**Opinia techniczna**

dotycząca oceny zakresu robót wykonanych na budowie

**Zakładu Przyrodoleczniczego w Gołdapi**

Zbliżenie oznaczeń pakietów szybowych.

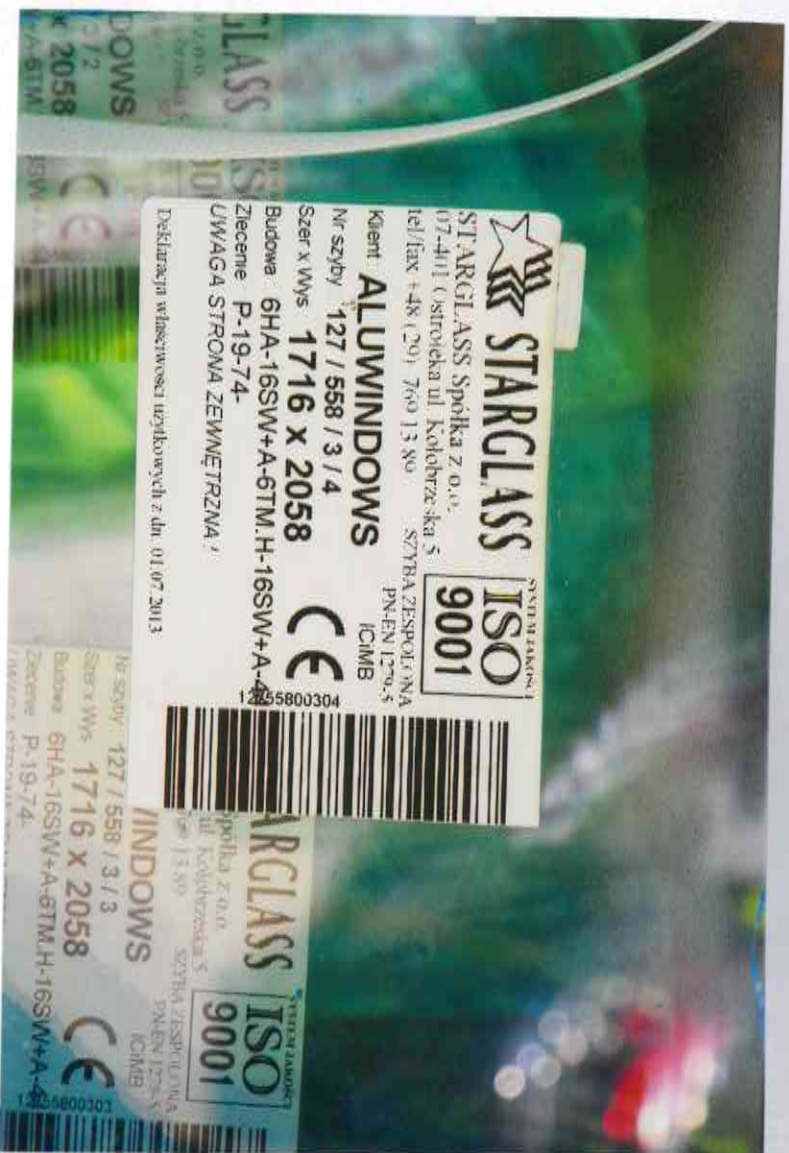
5. wbudowane pakiety szybowe w zakresie wymaganych parametrów nie spełniają wymagań określonych w projektach.

6. pakiety szybowe fasad nie spełniają wymagań w zakresie wskaźnika przepuszczalności światła zewnętrznego

Zbliżenie uszkodzeń pełnych dźwigarów drewnianych.

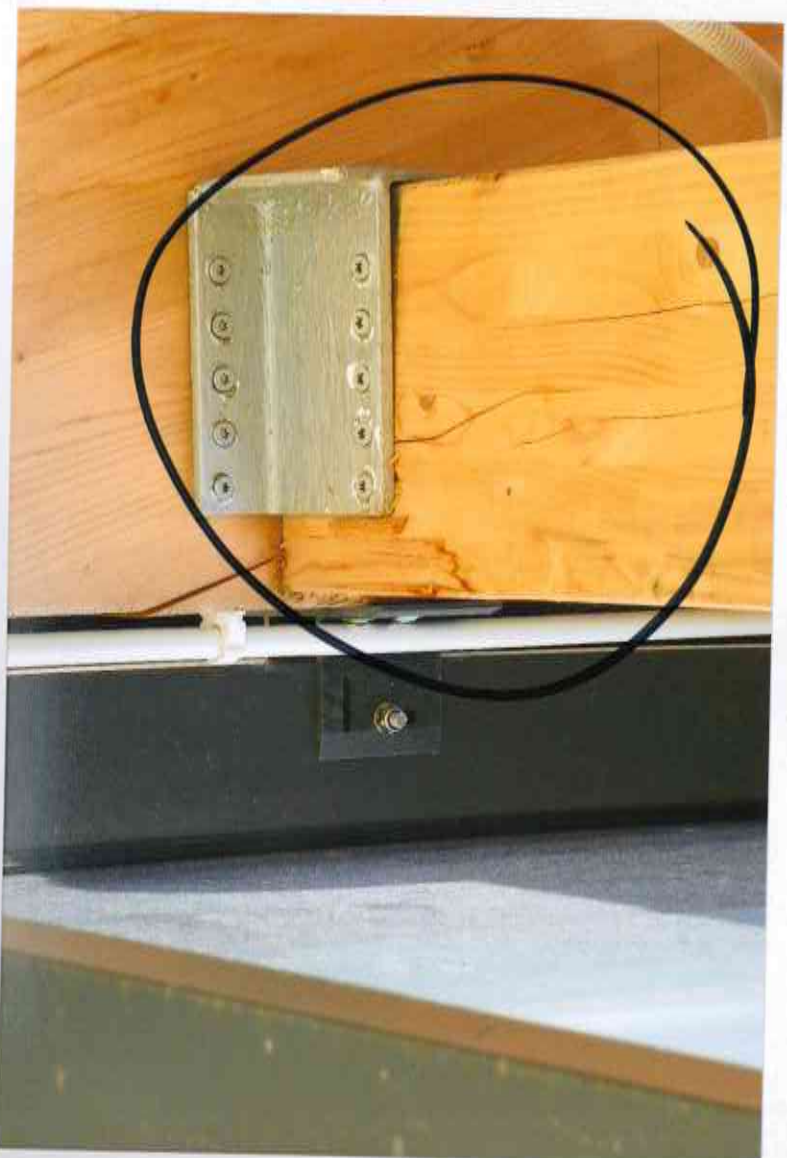
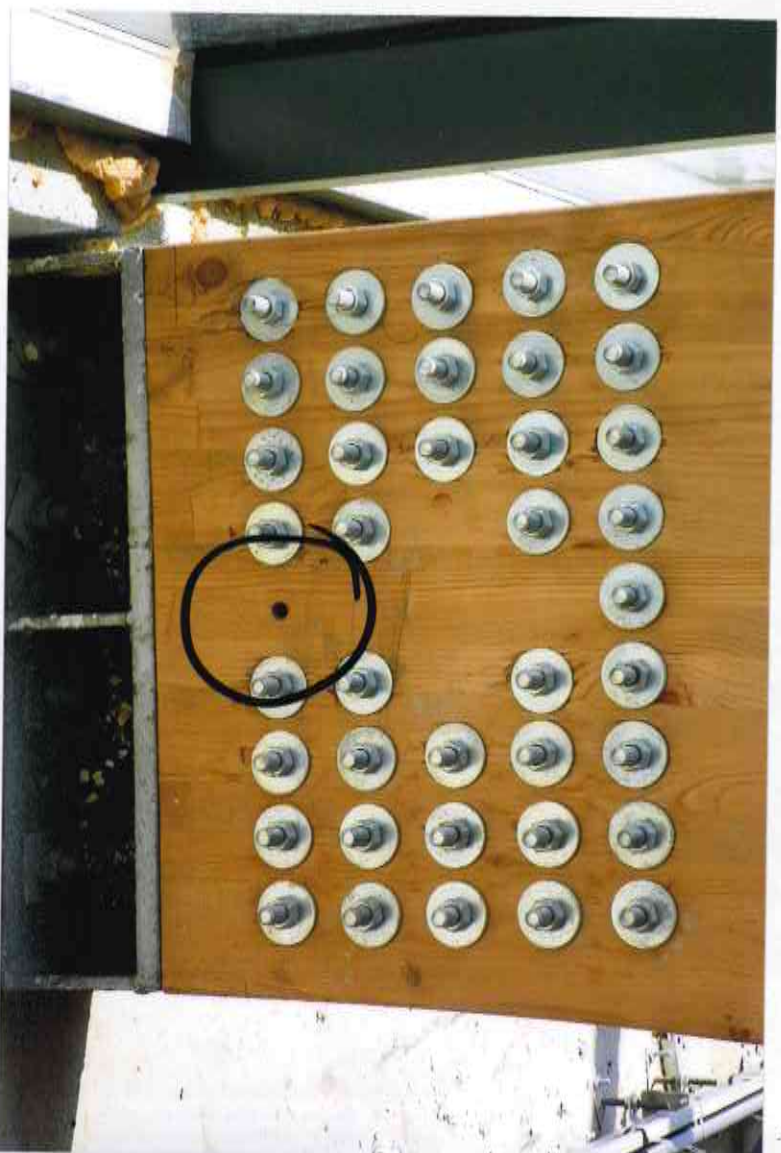
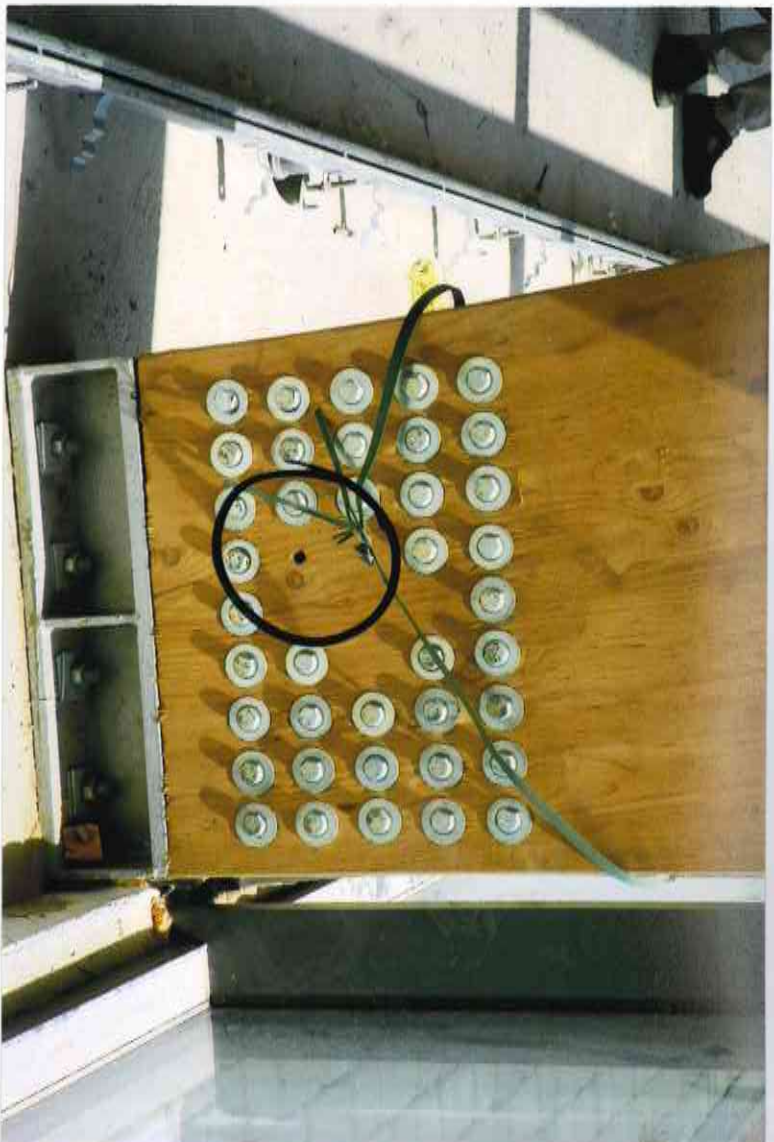
- zniszczenia widoczne na powierzchni i krawędziach dźwigarów
- pęknięcia dźwigarów na długich odcinkach
- odspojone fragmenty drewna klejonego
- braki w ilości śrub w stosunku do ilości otworów w blachach montażowych
- wgniecenia powstałe w trakcie skręcania śrubami powodujące nawet gęste linie spękań widocznych na powierzchni dźwigarów; nie wyklucza się także i pęknięcia wgłębne
- część krawędziaków osadzono w murach bez warstwy oddzielającej np. z papy
- do części krawędziaków dokręcono wsporczą konstrukcję ze stali zwykłej, nie odpornej na korozję
- brak części uchwytów i stężeń połaciowych
- korozja i niezabezpieczone ostre krawędzie łączników.

Zbliżenie zamiennego rozwiązania izolacji termicznej dachu.

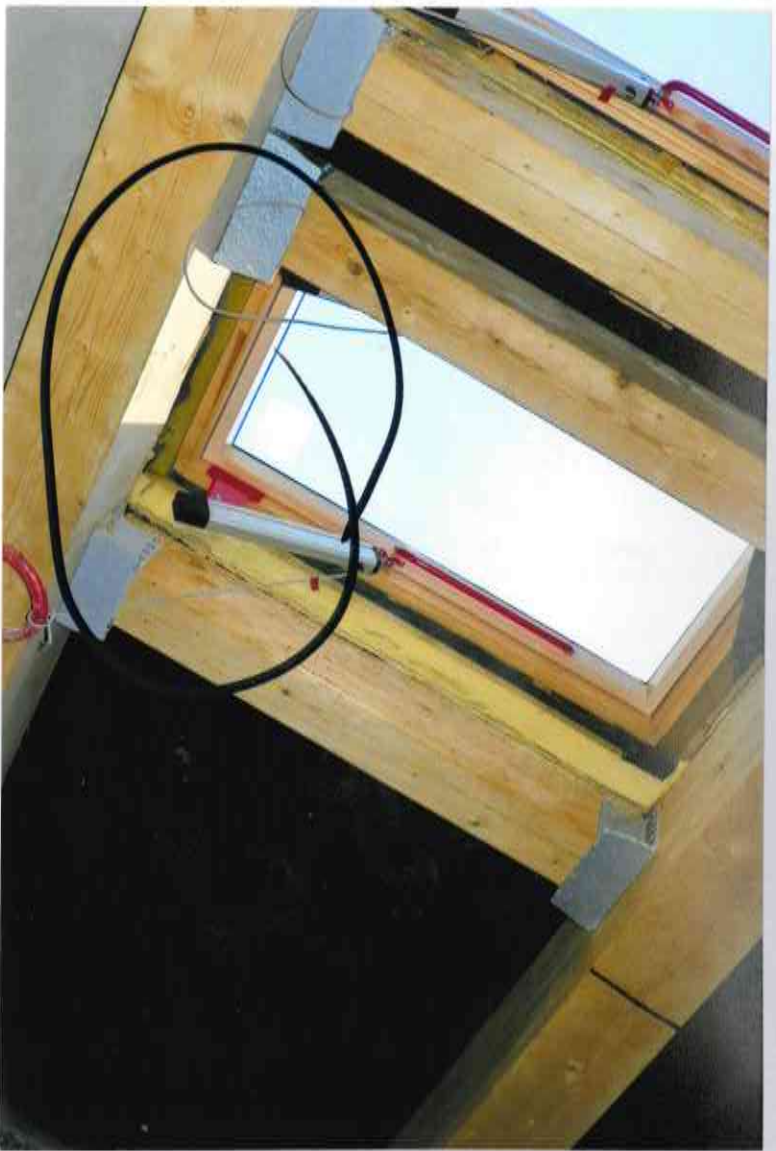
W trakcie realizacji budowy obiektu wprowadzono zmianę materiału izolacyjnego strefy dachowej.

- wentylacji przestrzeni poddachowych
- zasadności termicznej wprowadzonej zmiany
- warunkowań montażowych zamiennego materiału izolacyjnego
- odporności zamiennego materiału izolacyjnego na specyficzne warunki np. podwyższona wilgotność w powietrzu poszczególnych pomieszczeń
- osadzenia okien połaciowych w konstrukcji dachu i izolacji.

Widok na wstępną odkrywkę badawczą izolacji przeciwwodnej.

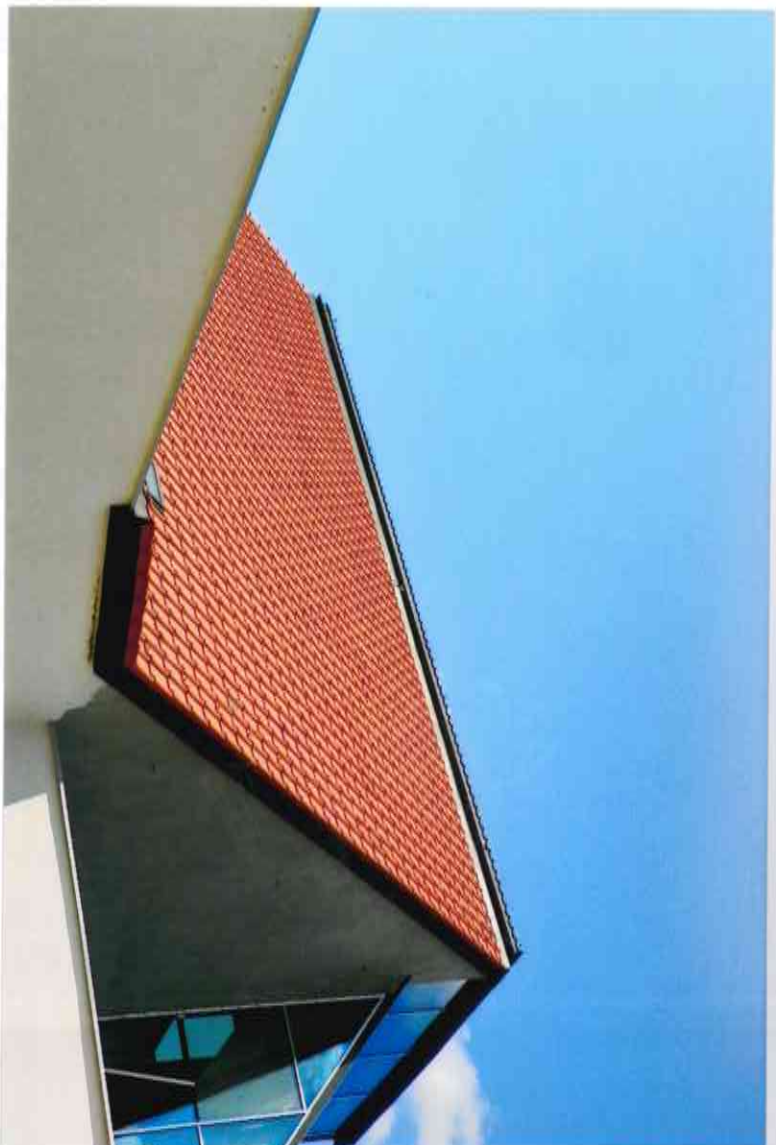
Z wstępnej odkrywki dokonanej pod jedną z fasad wynika, że:

- ewentualnie wykonana izolacja przeciwwodna nie sięga swym górnym poziomem strefy ponad terenem okalającym budynnek
- z zewnątrz jest ona osłonięta folia kubelkową
- w bliskim sąsiedztwie stwierdza się spękania fragmentów rurociągów kanalizacji deszczowej; co dodatkowo może wpływać negatywnie na zalewanie podpiwniczenia.

Brak dwustronnego ułożenia dachówki krańcowej.

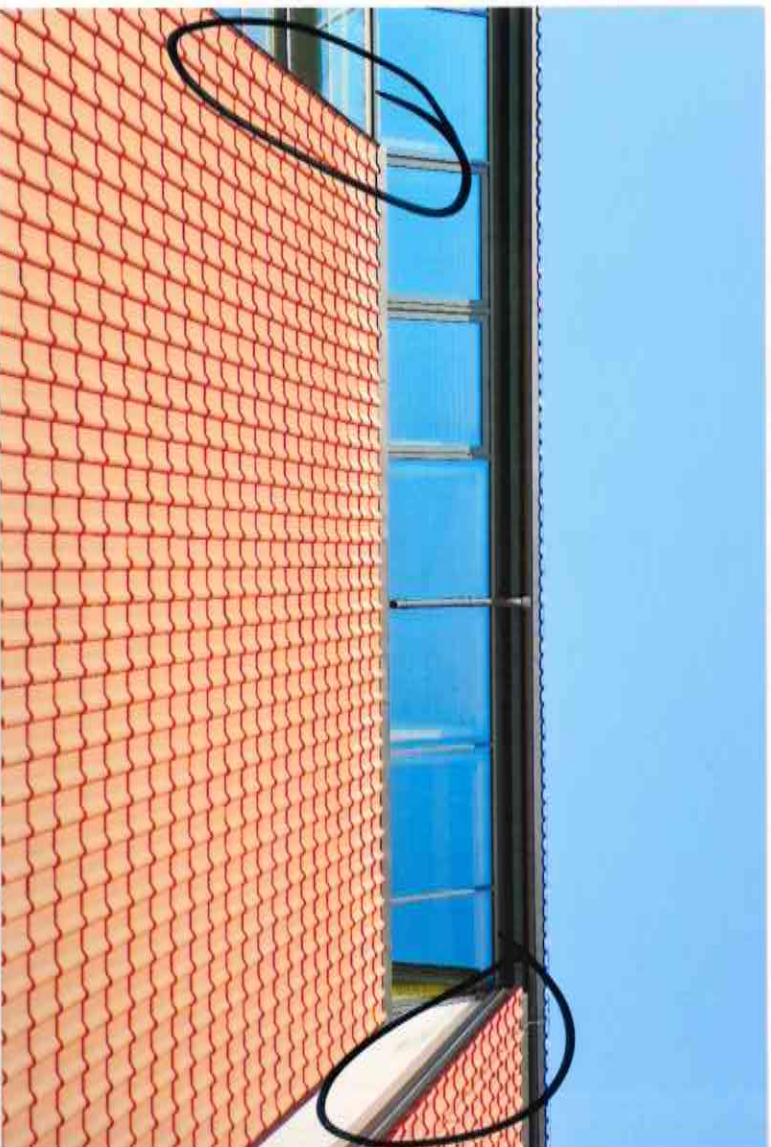
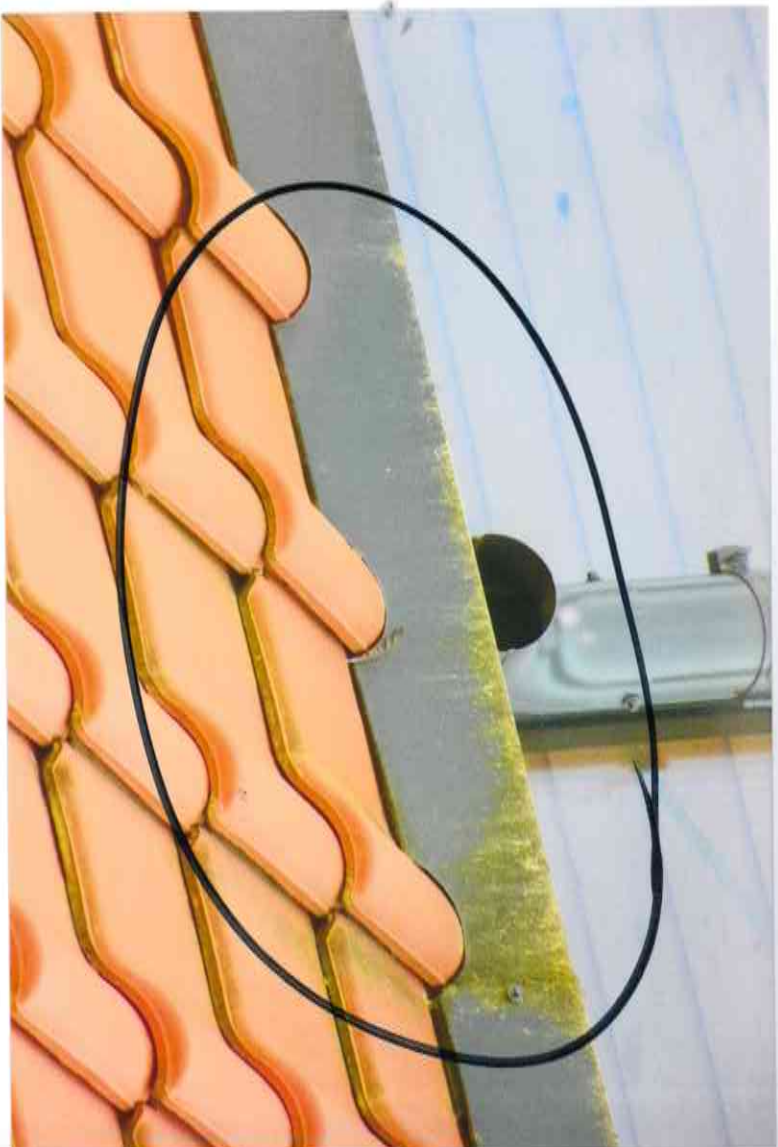
- wadliwe ułożenie dachówki tj. tylko z jednostronnym wykorzystaniem dachówek krańcowych; co jest nie tylko rozwiązaniem nieestetycznym ale także powodującym zagrożenie zalewania dźwigarów drewnianych ( co już jest opisane we wcześniejszej części niniejszej opinii technicznej )
- wobec braku właściwej dachówki wody opadowe będą spływały na izolację termiczną połaci dachowej
- z górnej części dachu, poprzez krótkie odcinki rur spustowych, woda opadowa sprowadzana jest na obróbki blacharskie górnej krawędzi pokrycia z dachówki.

Zbyt krótkie rury spustowe z wyższej części dachu.

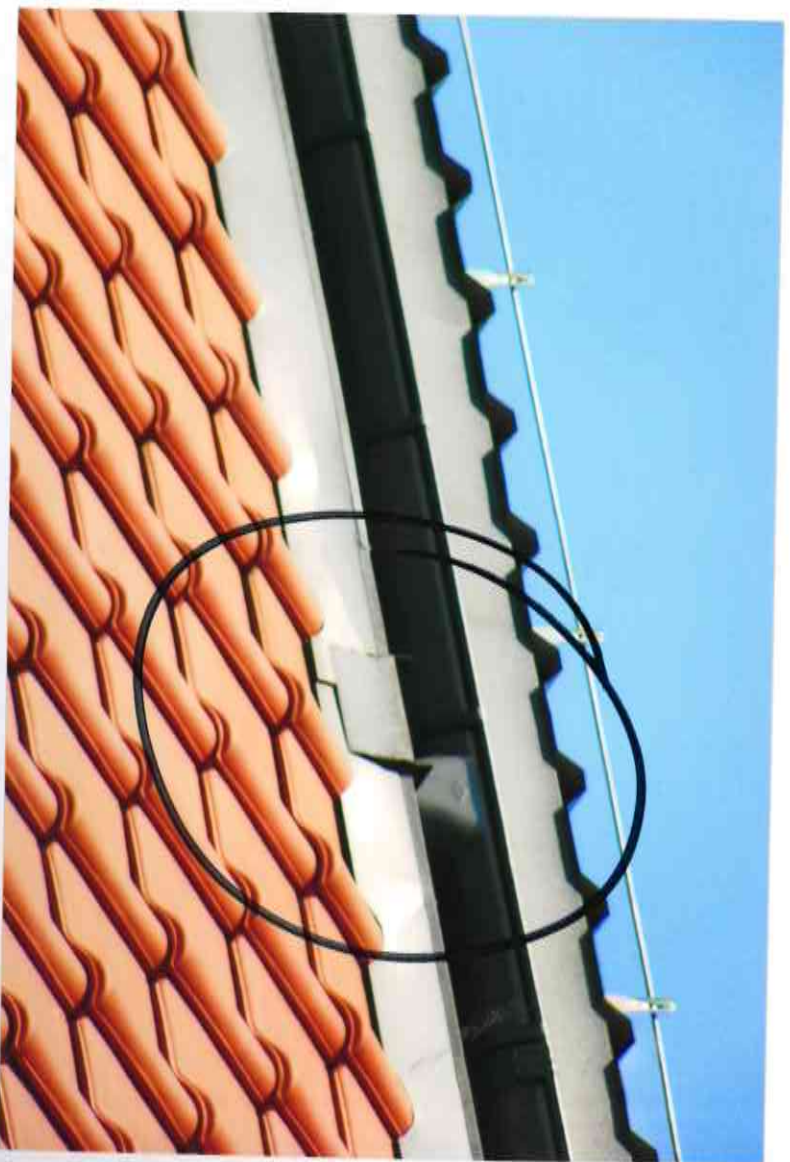
W związku z zamontowanie tylko kolan spływowych woda opadowa spływa na obróbkę. Gdyby wydłużono dolny odcinek rury spustowej i zakończono dodatkowym kolaniem czy też łukiem - woda rozpryskałaby właściwie na pokryciu a nie na obróbkach blacharskich
